Enquête publique

Demande d'autorisation environnementale relative à
l'aménagement (mise en 2x2 voies) de la RN 164 section
Merdrignac Ouest sur les communes de Gomené, Laurenan et
Merdrignac

Partie 2- Conclusions et avis

Philippe Bouguen, commissaire enquêteur

CE question n°6

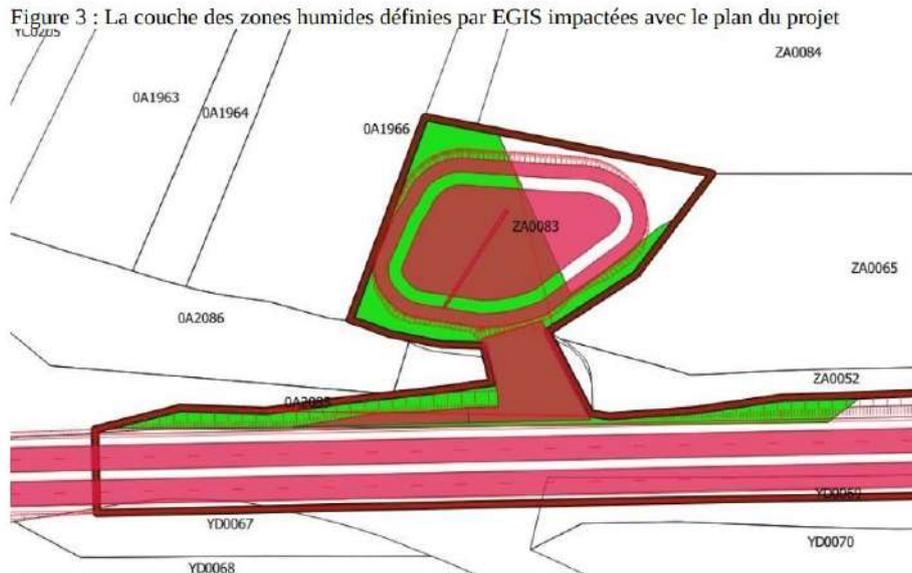
L'implantation initialement prévue pour le BR1 dans le cadre de la DUP a fait l'objet d'une demande de modification de la part de la mairie de Gomené et non de Merdrignac comme précisé dans le dossier. L'implantation, très contrainte, a donc été réalisée au nord de la RN164, et impacte partiellement la ZH de la Hersonnière dans la partie Sud.

Le bassin a été disposé dans un premier temps de telle sorte que l'impact sur les zones humides soit nul. Cependant, le propriétaire et exploitant agricole de la parcelle a tenu à ce que le bassin soit situé en bordure basse de sa parcelle pour éviter un impact foncier trop important. Cette condition engendre de ce fait un impact sur les zones humides. Ainsi, les problématiques foncières rencontrées lors de l'évolution du projet ont contraint les possibilités d'implantation du bassin de rétention et expliquent cet impact supplémentaire sur les zones humides.

Avez-vous un plan qui superpose la zone humide et le bassin BR1, voire les parcelles cadastrales ?
Vu l'avis de non compatibilité de la CLE envisagez-vous de modifier l'implantation du bassin ?

Vous trouverez des plans du bassin, avec les zones humides impactées et l'inventaire zones humides du SAGE Vilaine en annexes. L'impact sur les zones humides du bassin lui-même est d'environ 2380m², celui de l'accès au bassin et de la mise aux normes de la chaussée déjà à 2x2 voies avec mise en place du dispositif d'assainissement longitudinal est d'environ 1850m². Le calcul de l'impact sur les zones humides indiqué dans le dossier de demande d'autorisation environnementale (4800m²) est maximaliste du fait de la prise en compte de l'emprise foncière du projet. Suite à l'avis de non compatibilité de la CLE, nous n'envisageons pas de modifier l'implantation du bassin. En effet, dans le dossier DUP, des impacts étaient identifiés sur 8,8ha de zones humides. L'avancée des études nous a conduit à identifier 0,8ha complémentaire de zones humides impactées par le projet. Ces impacts sont liés aux évolutions du projet, tant en termes d'emprises, qu'en termes de connaissance des caractéristiques des milieux naturels et des zones humides par la réalisation de sondages notamment. Ces impacts supplémentaires sur les zones humides font l'objet de mesures de compensation environnementale identifiées dans le dossier, au même titre que les impacts initialement identifiés. Ainsi, dans le dossier présenté, nous prévoyons et nous nous engageons à compenser les 9,6 ha de zones humides impactées, tant en termes de surface que de fonctionnalités.

Le CE acte que l'impact supplémentaire de 0,8 hectares des zones humides (4600 m² pour le BR1 et 3400 m² pour modification marginale de tracé) est compensé en totalité. L'implantation du BR1 a dû être modifiée pour des motifs impérieux en ayant pour conséquence d'impacter la ZH3. Le CE acte que cette nouvelle implantation est la seule possible. La localisation de ce bassin de rétention répond à une nécessité technique impérative liée à l'aménagement d'une route nouvelle. Le CE estime donc que le SAGE ne peut donc faire valoir la non-conformité même si l'emplacement est en partie en dehors de l'emprise de la DUP.
